SUBSANACIÓN DE OBSERVACIONES EMITIDAS
POR EL MINEM AL ESTUDIO DE IMPACTO
AMBIENTAL SEMIDETALLADO (EIA-sd) DEL
PROYECTO “CENTRAL SOLAR FOTOVOLTAICA
ALGARROBAL Y SU INTERCONEXIÓN AL SEIN”

INFORME N.º 0548-2024-MINEM/DGAEE-DEAE

ENE-2269

Marzo, 2025

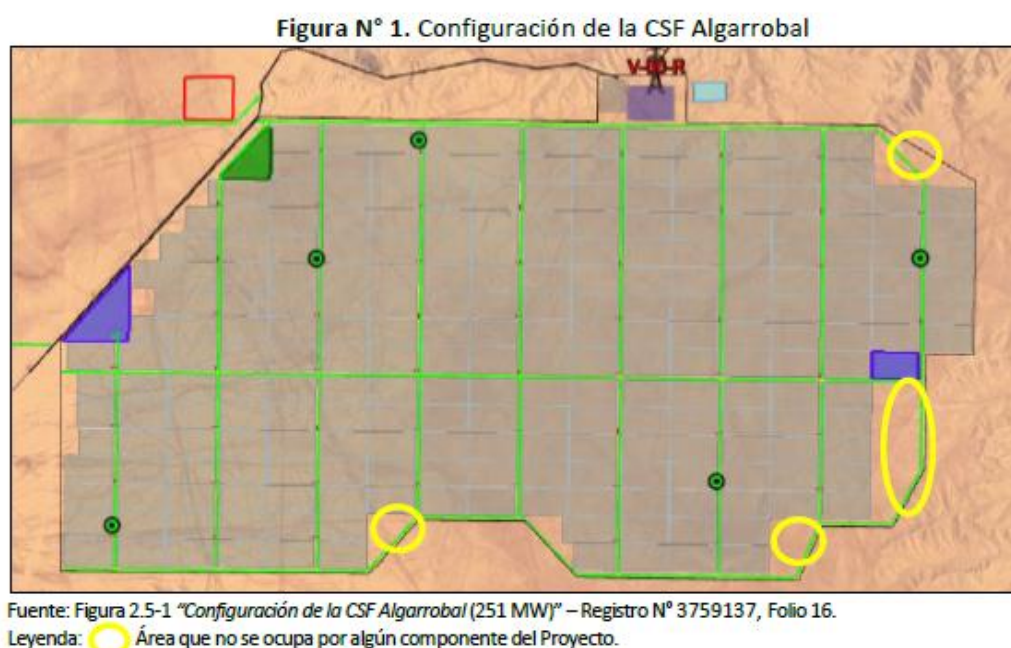
En el Cuadro 2.5-1 “Parámetros principales de la CSF Algarrobal” (Registro N° 3759137, Folio 165), el Titular presentó los principales parámetros de la CSF Algarrobal, en el que se indicó que la superficie ocupada es de “462 ha”. Asimismo, en la Figura 2.5-1 “Configuración de la CSF Algarrobal (251 MW)” (Folio 167), se presentó la configuración de la central; sin embargo, de la revisión de la configuración se evidencian áreas que no están siendo ocupadas por algún componente del proyecto, según se detalla en la siguiente figura.

Al respecto, el Titular debe sustentar técnicamente el diseño del proyecto en relación con el aprovechamiento de la superficie del terreno (recurso suelo), teniendo en cuenta una distribución eco amigable sobre el espacio geográfico, sin descartar los usos futuros y previsibles sobre el área del proyecto, y, de ser el caso, rediseñar el proyecto.

Las áreas libres circundantes en el perímetro de la zona este de la Central Fotovoltaica que presentan una superficie con pendientes mayores al 15% debido a la orografía, han sido evitadas en la distribución de los seguidores de los módulos fotovoltaicos que conforman la planta, a fin de reducir el movimiento de tierras. No obstante, serán áreas útiles para la construcción de accesos internos con mayores radios de curvatura que faciliten el transporte de vehículos como grúas para izaje. Asimismo, estas áreas, así como las de la zona sur del perímetro se utilizarán para brindar holgura en alguna optimización que pudiera surgir en la ingeniería de detalle del proyecto.

Figura N° 2. Configuración de subestación eléctrica Algarrobal

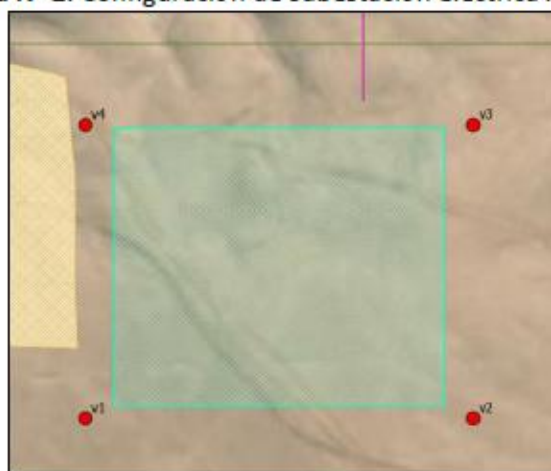
En el ítem 2.5.1.6 “Subestación eléctrica Algarrobal 220/33 kV”, el Titular presentó el Cuadro 2.5-14 “Coordenadas de la S. E. Algarrobal 220/33 kV” (Registro N.º 3759137, Folio 188), con las coordenadas de los vértices que delimitan la SE Algarrobal; asimismo, indicó que la subestación abarcará una superficie de 2.1 ha. No obstante, las coordenadas presentadas en el Cuadro 2.5-14, no concuerdan con los shapefiles de la SE, según se evidencia en la siguiente figura.

Figura Obs 17.1 Perfil de elevación DME N°1

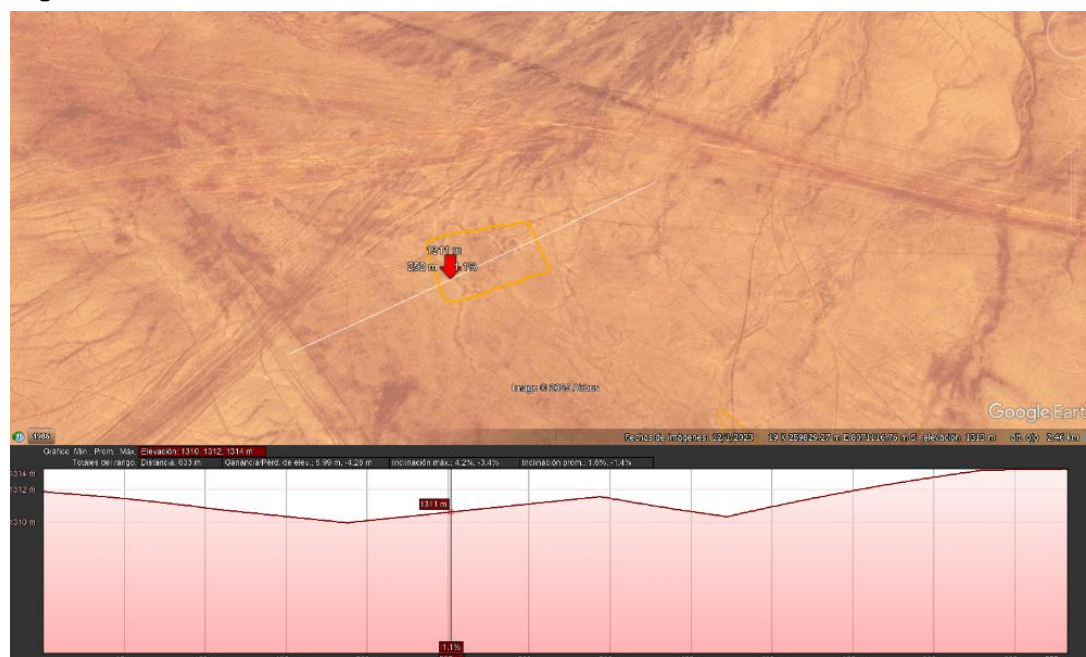
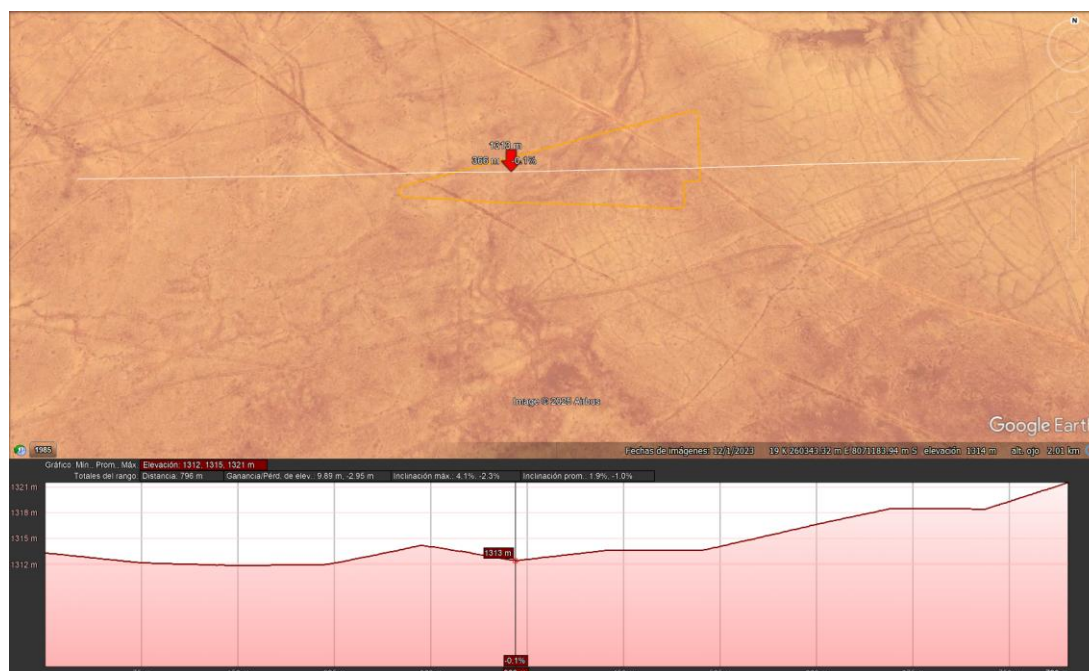
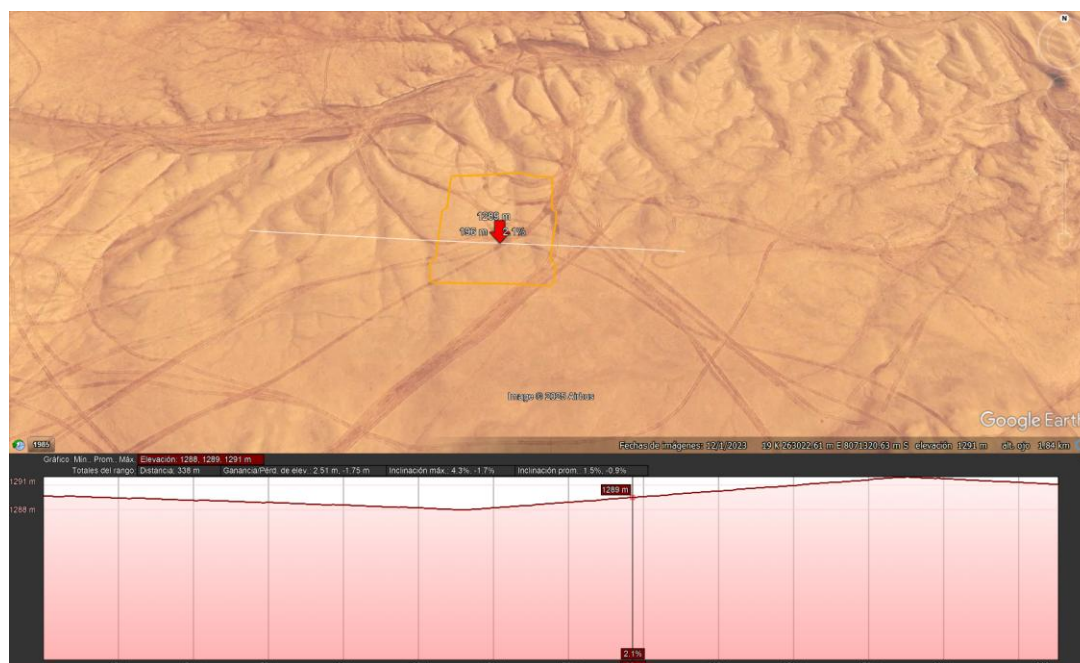
En el ítem 2.5.2.1.2 *“Depósito de material excedente (DME)”* (Registro N° 3759137, Folio 250 al 256), el Titular presentó el Cuadro 2.5-43 *“Coordenadas de ubicación de los depósitos de material excedente (DME)”* con las coordenadas de ubicación de los DME; asimismo, presentó el Cuadro 2.5-44 *“Consideraciones ambientales para los DME del proyecto”*, con el sustento sobre la ubicación de los DME; no obstante, de acuerdo con el LBF-02C *“Mapa Geomorfológico”* (Registro N° 3759137, Folio 2360), los DME se ubican en la unidad geomorfológica *“Planicie aluvial inclinada”*, en un terreno plano. Al respecto, se advierte que según lo establecido en el artículo 91 del RPAAE, *“Para la ubicación de los DME se debe considerar la morfología del terreno, debiendo priorizarse el uso de depresiones o áreas desiguales, suelos pobres con poca o escasa cobertura vegetal, de ser posible sin uso aparente, no aptos para actividades agrícolas o de pastoreo, evitando zonas inestables, áreas de alta importancia ambiental o fajas marginales”*; por lo tanto, se evidencia que el Titular no consideró lo señalado ya que existiendo otras unidades geomorfológicas tales como *“Montaña y colina en formación rocosa”*, optó por ubicar los DME en una zona de planicie.

Se aclara que la CSF, se encuentra completamente dentro de la unidad geomorfológica "Planicie aluvial inclinada" asimismo, la unidad geomorfológica "Montaña y colina en formación rocosa" no forma parte del área de estudio.

En cuanto a la ubicación de los Depósitos de Material Excedente (DME), se precisa que esta ha sido determinada con base en criterios técnicos de accesibilidad y proximidad a las zonas donde se llevará a cabo la mayor cantidad de movimientos de tierra, es decir, la CSF, por lo que se han identificado, mediante la topografía del terreno, zonas con depresión para la ubicación de los DME, con el objetivo de minimizar la alteración del relieve natural.

A continuación, se presenta el perfil de elevación correspondiente a cada uno de los DME del proyecto.

Figura N° 3. Identificación de zonas depresionadas en el área de influencia del Proyecto

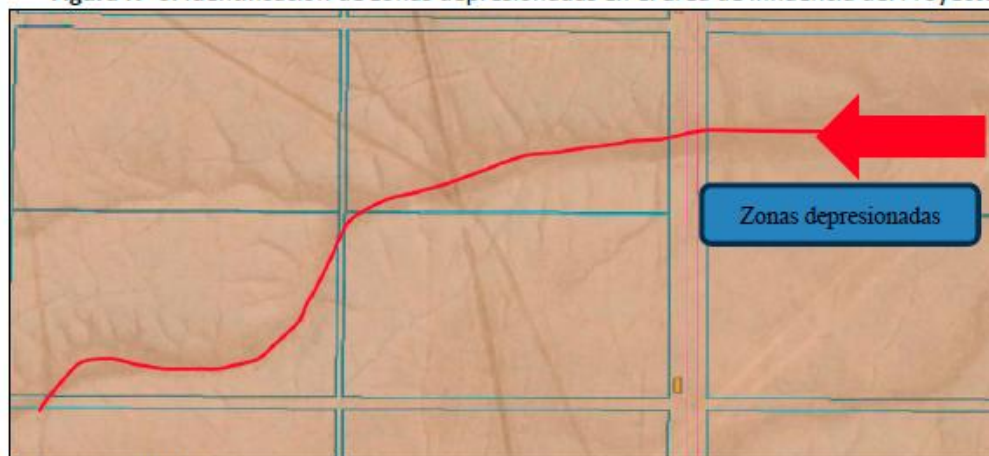
- 23.4 En el ítem 2.6.1.2.1 “*Módulos fotovoltaicos*” (Registro N° 3759137, Folio 290), el Titular en el acápite de “*Montaje de módulos fotovoltaicos*”, señaló: “*Posteriormente a la cimentación de las estructuras de soporte (ver ítem 2.6.1.2.3. Seguidores) se prevé el montaje de 497 488 módulos fotovoltaicos (...)*”, no obstante, se ha verificado la existencia de zonas de presionadas (quebradas secas), tal como se visualiza en la siguiente figura.

- a) En atención a la de la presente observación, se aclara que la nivelación del terreno para la instalación de los seguidores que soportarán a cada uno de los módulos fotovoltaicos de la CSF se realizará en zonas que presenten ciertas condiciones, es decir, no será necesario realizar la nivelación del todo el terreno. Asimismo, se precisa que la actividad de movimiento de tierras forma parte de las actividades de construcción de los seguidores y que, en cuanto a los módulos, se mantiene solo la actividad “Montaje de módulos fotovoltaicos”. A continuación, se precisan las actividades de movimiento de tierras a realizar para la instalación de los seguidores:

Previo a la instalación de los seguidores, se realizará movimiento de tierras en zonas donde se presenten las siguientes condiciones: (1) pendientes N-S mayores a 15 % entre la primera y última hinca del seguidor y/o (2) alturas de hincas fuera de la tolerancia de ± 10 cm respecto al plano determinado por la primera y última hinca del seguidor.

En ese sentido, en las zonas depresionadas u otras zonas que no cumplan con alguna de las condiciones mencionadas se realizará movimiento de tierras para nivelar el terreno de tal manera que se encuentre en los rangos exigidos por el fabricante.

Figura N° 5. Presencia de depresiones en el área de emplazamiento del Proyecto

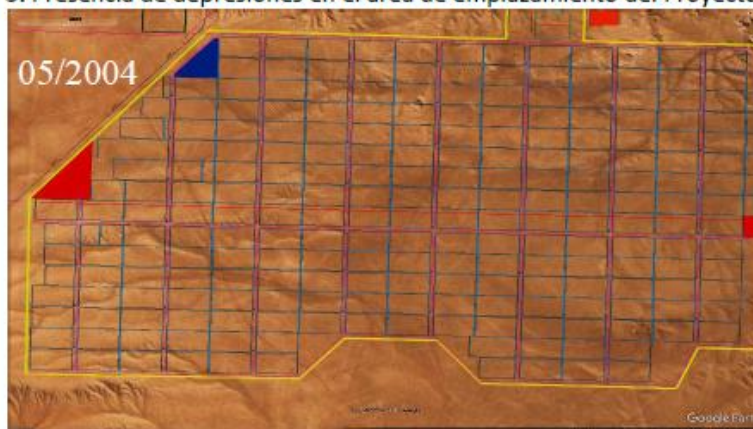
En el ítem 5.3.2. “Evaluación y calificación de impactos ambientales”, con relación a la descripción de los impactos sobre el apartado 5.3.2.1. “**Medio Físico**” (Registro 3759137, Folios 2982 al 3020), se evidencia lo siguiente:

- 60.1** Respecto a las valoraciones del atributo “Intensidad” en etapa de construcción, el Titular, valoró con (IN=01) para los impactos “Modificación de las unidades fisiográficas” y “Alteración de la calidad del aire por generación de material particulado”, sin embargo, estas valoraciones deben ser justificadas técnicamente, toda vez que, la central solar se ubica sobre un área con cauces inactivos, los cuales se prevé serían modificados con la nivelación del área para la instalación de paneles, accesos entre otros (ver Figura N° 5), a su vez, el material de suelo principalmente en el emplazamiento del parque solar es de tipo no consolidado con presencia de limo, lo que se traduce en resuspensión de material al ejecutar el movimiento de tierras durante la etapa constructiva, finalmente debe entenderse que la “intensidad” es independiente de la extensión afectada así como de otros atributos. En ese sentido, el Titular debe sustentar técnicamente el grado de incidencia sobre el factor fisiografía y la alteración de material particulado en el emplazamiento del Proyecto, actualizar las valoraciones de intensidad y corregir la descripción, así como las matrices que lo sustentan.

Figura Obs 99-1 Distancia del proyecto Central Solar Fotovoltaica Algarrobal con el proyecto Huatipuka

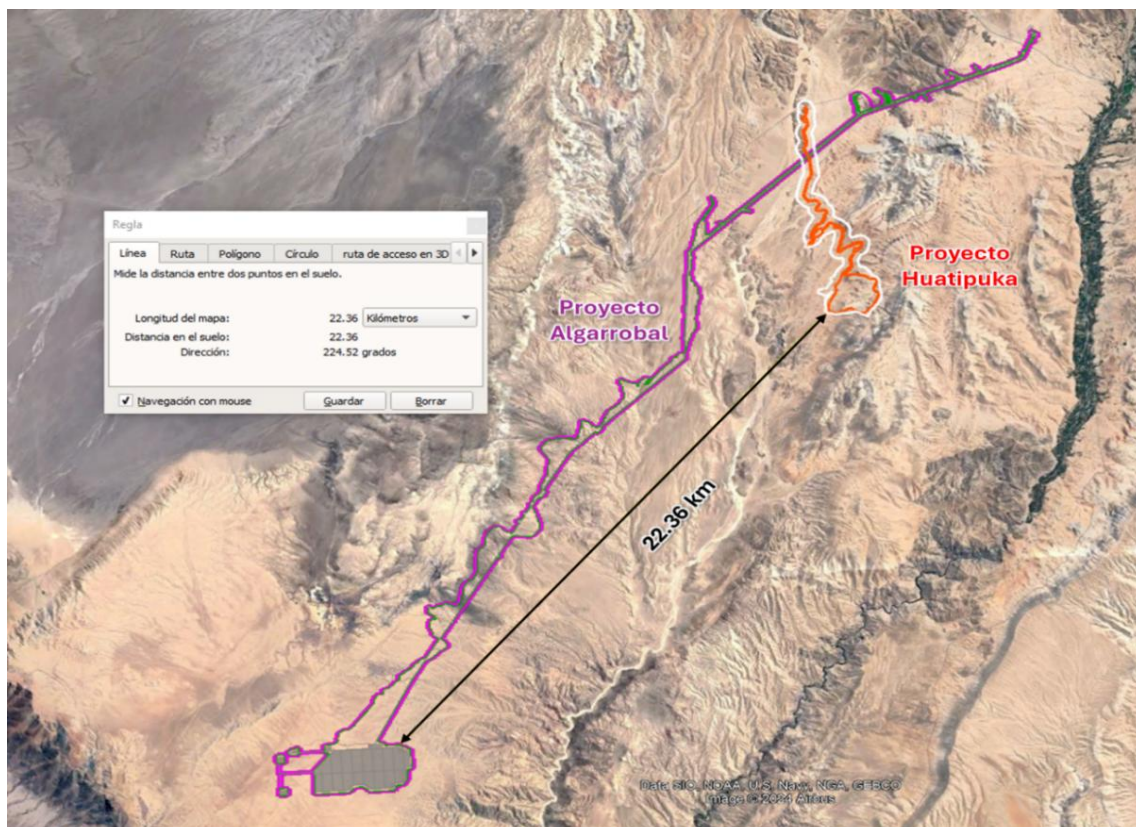
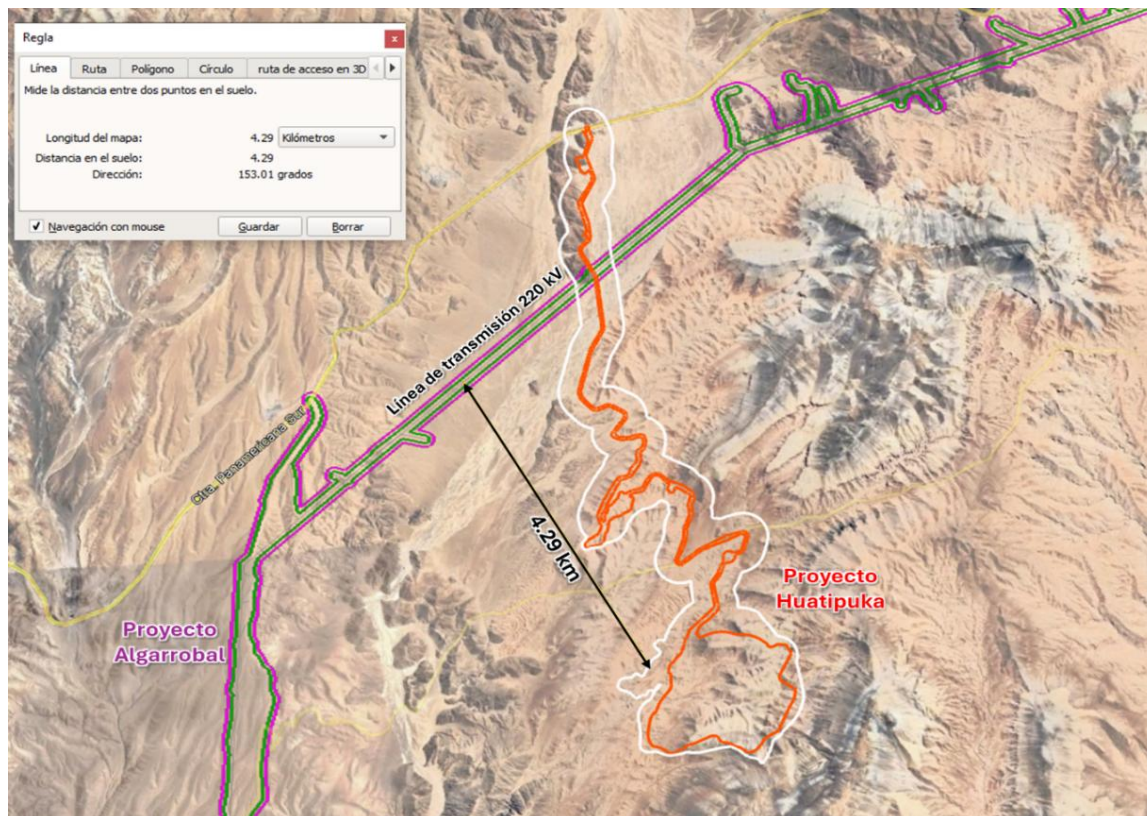
- Hay una preocupación grande sobre la instalación de un proyecto llamado Huatipuka y justo su línea de conexión pasa por ahí, entonces, la pregunta es ¿no serán algún cliente libre? (Registro N° 3817566, Folio 16),

El proyecto Central Solar Fotovoltaica Algarrobal (CSF Algarrobal) es desarrollado por la empresa Fenix Power Perú SA, que a su vez pertenece al grupo Colbún, corporación que se dedica a la generación y comercialización de energía eléctrica, el proyecto Huatipuka, el cual consiste en la construcción de una Planta de tratamiento de residuos sólidos y relleno de seguridad, es una iniciativa de la empresa Tower & Tower, la cual es importante aclarar que si bien es cierto la Línea de transmisión 220 kV del proyecto CSF Algarrobal (ver Figura Obs 99-1 y Figura Obs 99-2), se superpone (cruza) con la vía de acceso del proyecto Huatipuka, no tienen ningún tipo de relación o vínculo con Fenix ni con la generación de energía renovable.
